**PROGETTO DI EFFICIENTAMENTO E MIGLIORAMENTO AMBIENTALE DELLA
CENTRALE DI VOGHERA - NUOVA CALDAIA AUSILIARIA ELETTRICA E RETROFIT
DELL'AIR CONDENSER**

Documento di ottemperanza alla Condizioni ambientali n. 4 (Fase di cantiere)
del Parere CTVA n. 400 del 14 Dicembre 2021

Oggetto : VER0026-MA - Voghera Energia S.p.A - Centrale di Voghera - Verifica di ottemperanza alle condizioni ambientali 1 e 4

Figura 1-12 Andamento della falda e ubicazione dei piezometri

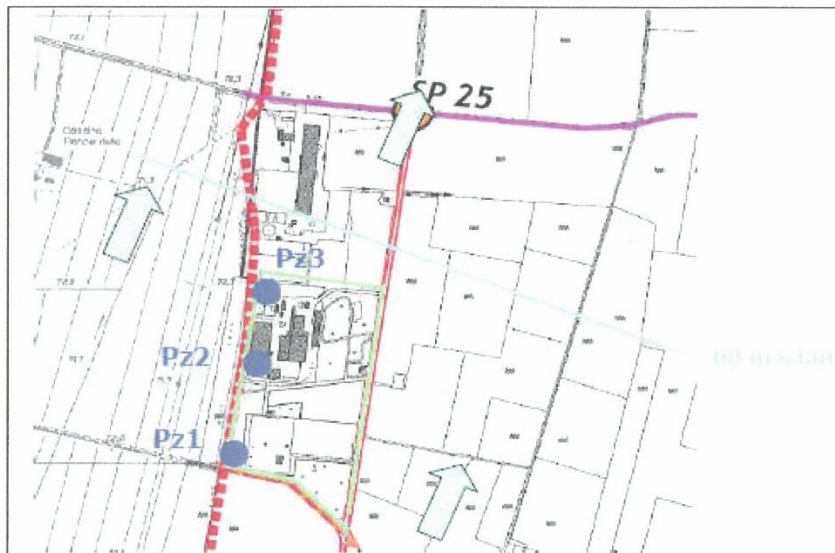
Tenuto conto della presunta direzione di falda, PZ3 rappresenta l'unico piezometro di valle idrogeologica, il quale però risulta essere localizzato in posizione decentrata rispetto alle aree di scavo, con particolare riferimento all'Area di scavo 1". Per tale motivazione si ritiene opportuno prevedere il posizionamento di almeno un ulteriore piezometro di valle idrogeologica, da ubicarsi a est di PZ3 e a nord dell'Area di scavo 1.

L'ubicazione di un nuovo piezometro consentirà inoltre di poter disporre di un punto non allineato con la terna di piezometri PZ1, PZ2 e PZ3, utile per consentire una più attendibile ricostruzione del locale andamento di flusso della falda, onde confermare l'assetto idrogeologico ipotizzato nello studio.

Appare adeguato includere nel piano di monitoraggio anche l'esecuzione di misure di soggiacenza della falda nei piezometri, al fine di poter definire le quote piezometriche e quindi consentire la ricostruzione di mappe piezometriche. Si ritiene inoltre opportuno acquisire tale informazione su base mensile nel periodo di monitoraggio ambientale, in modo da poter stimare la fluttuazione della falda nel periodo di osservazione e la possibile variabilità della direzione di flusso.

Figura 3: area di cantiere all'interno dello stabilimento e distribuzione dei recettori

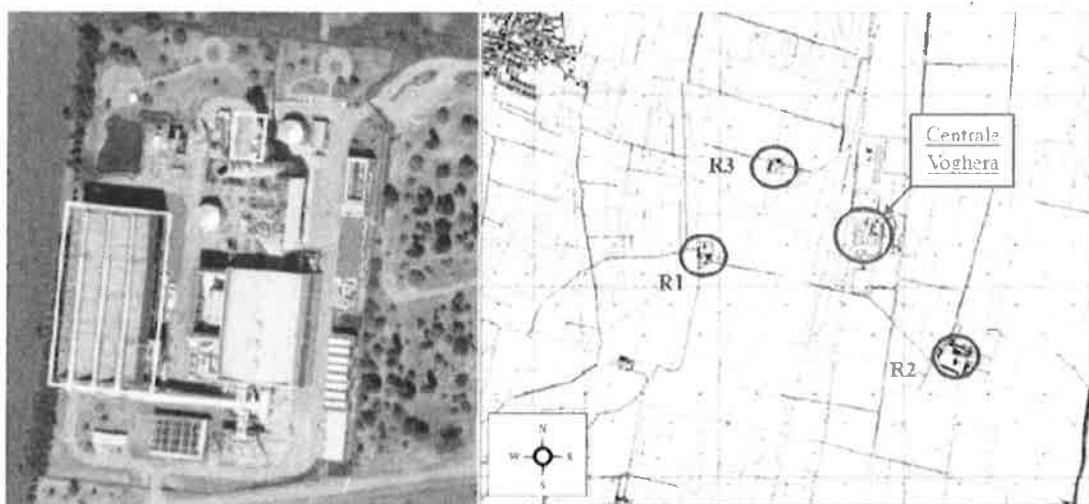
Come recettori sono stati presi in considerazione i tre nuclei abitativi/produttivi (cascine) di cui uno solo risulterebbe effettivamente abitato - R2 Cascina del conte - più prossime all'area di intervento e già oggetto delle campagne di monitoraggio precedenti; in particolare per la fase di cantiere si fa riferimento a R3 - Cascina Panperduto - quale recettore più vicino all'area di intervento. In tale ambito, trattandosi di attività temporanea, si osserva che potrebbe anche essere utilizzato il recettore R2 in quanto risulterebbe l'unico effettivamente abitato e ugualmente esposto al fronte di cantiere.

La modalità di monitoraggio prevede quindi come recettore principale di riferimento il recettore R3 di Cascina Panperduto, non solo in quanto recettore più vicino e completamente esposto alle potenziali sorgenti sonore del cantiere e **ora anche abitato**.

In relazione al parere formulato da ARPA riguardo alla possibilità di estendere il monitoraggio anche al recettore R2 di Cascina del Conte, si osserva che questo recettore, non solo è posto ad una distanza maggiore, ma risulta completamente schermato dagli imponenti edifici Sala Macchine e caldaia GVR rispetto all'area di cantiere maggiormente significativa sotto l'aspetto acustico, quella dell'impianto E-boiler. Rispetto all'area di cantiere acusticamente secondaria, quella di modifica dei gruppi ventilatori del condensatore, si osserva che il recettore R2 risulta prevalentemente schermato dall'edificio Sala Macchine. Saranno comunque predisposte delle verifiche in relazione al recettore R2, al perimetro sud/est della centrale, lungo la direttrice cantiere-recettore R2, o in corrispondenza del recettore stesso. Presso i citati recettori si prevede la possibilità di accesso.
